改善箇所説明図

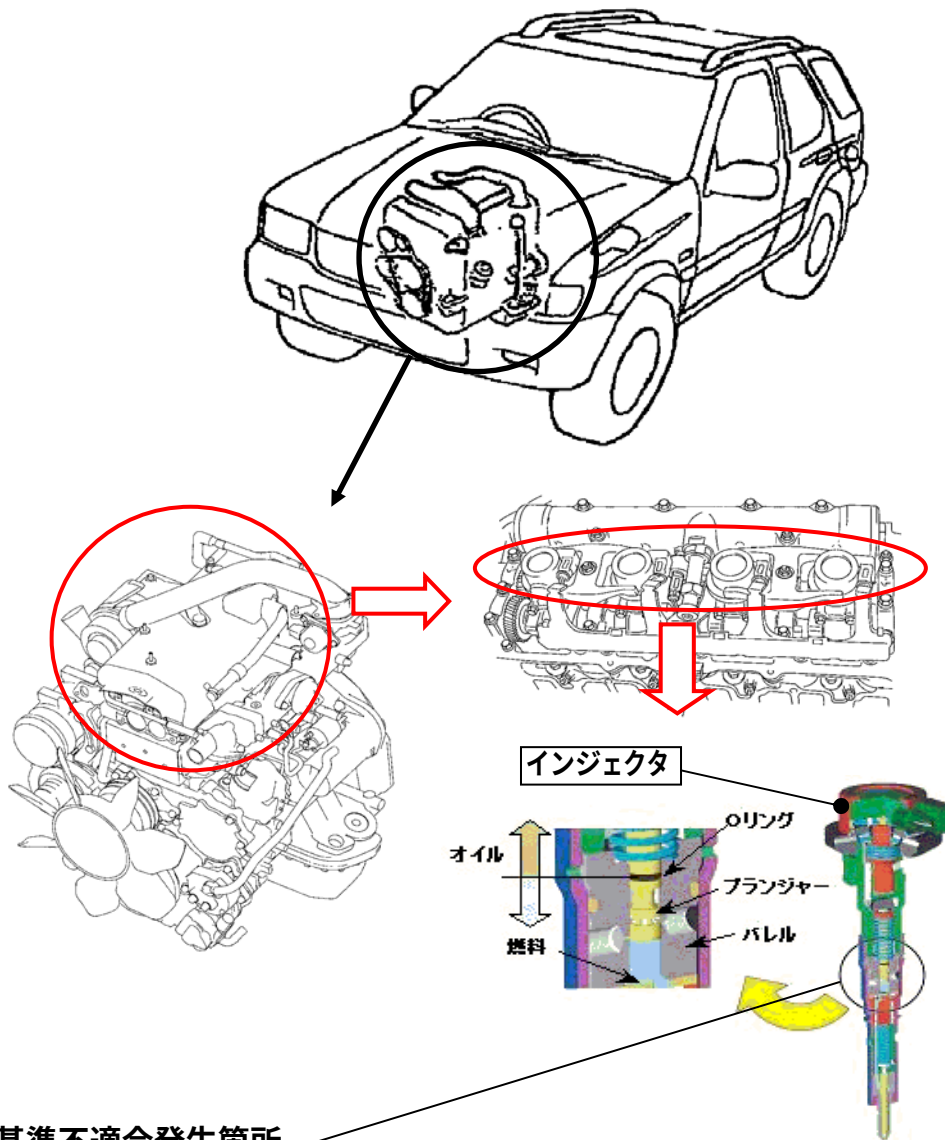
基準不適合発生箇所

原動機の燃料噴射装置において、インジェクタの組立て工程が不適切なため、プランジャとバレルの隙間が大きいものがあり、オーリングが変形、損傷して機密性が損われ、燃料の軽油がエンジンオイルに混入するものがある。そのため、そのままの状態で使用を続けると、オイルパンの油量が増大し、ブローバイホースを経由して吸気管に軽油の混入したオイルが吸入され、原動機の回転が上昇するおそれがある。

改善の内容

全車両、インジェクタを良品と交換する。

なお、部品の供給に時間を要することから、当面の暫定措置として、全車両、オイル中の軽油混入を点検し、漏れているものは良品と交換し、漏れていないものは、定期的な点検方法を説明し、後日良品と交換する。

識別： IDプレートに金色のシールを貼付する。
